RESOLUCIÓN No. 1882 DEL 26 DE AGOSTO DE 2025, ARMENIA QUINDÍO

"POR MEDIO DE LA CUAL SE NIEGA UN PERMISO DE VERTIMIENTO DE AGUAS RESIDUALES DOMÉSTICAS PARA UNA VIVIENDA CAMPESTRE CONSTRUIDA EN EL PREDIO DENOMINADO 1) UR VILLAS DEL CAFÉ ETAPA I CASA 35 UBICADO EN LA VEREDA PUEBLO TAPADO DEL MUNICIPIO DE MONTENEGRO (Q) Y SE ADOPTAN OTRAS DISPOSICIONES"

CONCEPTO TÉCNICO DE NEGACION PARA TRÁMITE DE PERMISOS DE VERTIMIENTOS
CTPV: 204 de 2024

Imagen 1. Esquema corte de Tanque Séptico y FFAA.

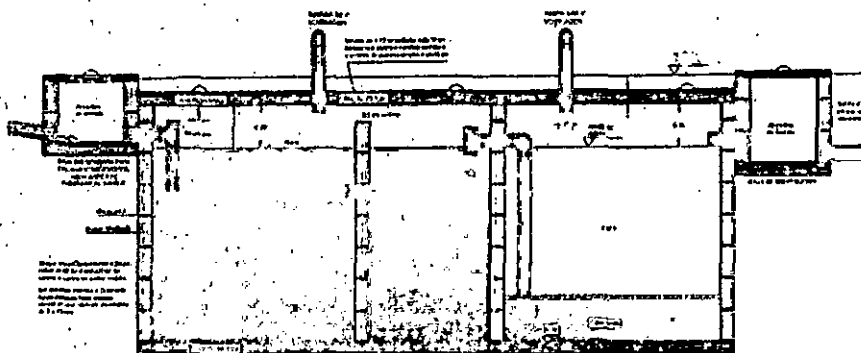
Tanque séptico vivienda: En memoria de cálculo y planos se propone y muestra que el tanque séptico será en material de mampostería de doble compartimento, calculado con un caudal de 0.010L/seg, y una relación largo:ancho de 2:1 siendo sus dimensiones internas (en contacto con el agua) de 1.0m de ancho X 1.30m de largo X 1.25m de altura útil en el 1^{er} compartimento, en el 2^{do} compartimento, las dimensiones son 1.0m de ancho X 0.70m de largo X 1.25m de altura útil con un volumen final construido de 2500 Litros

Filtro Anaerobio de Flujo Ascendente FAFA: En memoria de cálculo y planos se propone y muestra que el Filtro FAFA, corresponderá a un tanque en mampostería, anexo al tanque séptico el cual tendrá las siguientes dimensiones de 1.0m de ancho X 0.70m de largo X 1.25m de altura útil, con un volumen final construido de 840 Litros.

De acuerdo con lo anterior y teniendo reunida la información de campo durante la visita técnica, se evalúa técnicamente la solicitud y se evidencian algunas inconsistencias en lo observado en campo con respecto a la documentación técnica presentada del STARD propuesto.

Se pudo establecer que el STARD construido en campo no es acorde a los criterios del diseñador, como también se evidencia que sistema al ser construido posterior al 2017, quedó incumpliendo parámetros y criterios técnicos establecidos en la resolución 0330 de 2017.

Esto debido a que el plano de detalle del sistema aportado en la solicitud la trampa de grasas no coincide con la calculada y diseñada en memoria de cálculo.

- A la trampa de grasas existente en el predio, se le deben dar las dimensiones propuestas en la memoria de cálculo y diseño. Las cuales son 0.40m de ancho X 1.20m largo X 0.70m de profundidad útil y 0.30m de borde libre para una altura total de 1.0m (**estas dimensiones deben ser internas es decir, en contacto con el agua**)
- Al tanque séptico existente en el predio, se le deben dar las dimensiones propuestas en la memoria de cálculo y diseño. Las cuales son, 1.0m de ancho X 2.0m de largo X 1.25m de altura útil. (**estas dimensiones deben ser internas, es decir, en contacto con el agua**).
- Al filtro anaerobio de flujo ascendente-FAFA existente en el predio, se le deben dar las dimensiones propuestas en la memoria de cálculo y diseño. Las cuales son, 1.0m

de ancho X 0.70m de largo X 1.80m de altura útil incluido el falso fondo. **(estas dimensiones deben ser internas es decir, en contacto con el agua).**

- Al pozo de absorción existente en el predio, se le deben dar las dimensiones propuestas en la memoria de cálculo y diseño. Las cuales son, 1.50m de diámetro X 2.45m de profundidad útil. Adicionalmente deberá contar con tapa de inspección circular de mínimo 0.60m de diámetro **(el diámetro del pozo debe ser efectivo, es decir entre pared y pared de ladrillo).**
